Приложение 2
к Акту обследования ОСИ к паспорту
доступности ОСИ № 2
от «12» апреля 2017 г.

МКУ «Стуловский сельский Дом культуры»

Кировская область Слободской район деревня Стулово улица Тракторная, дом № 43

15. Туалетная комната

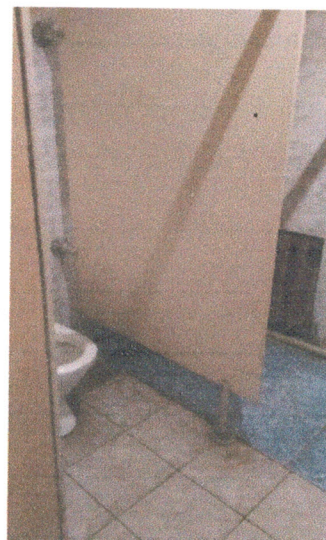
5.1	Туалетная комната	есть	4	15-16	не соответствуют требованиям СНиП (ГОСТ, СП)	все (специальные требования для К)	увеличение размеров туалетной комнаты; оборудование кабины личной гигиены женщин	капитальный ремонт
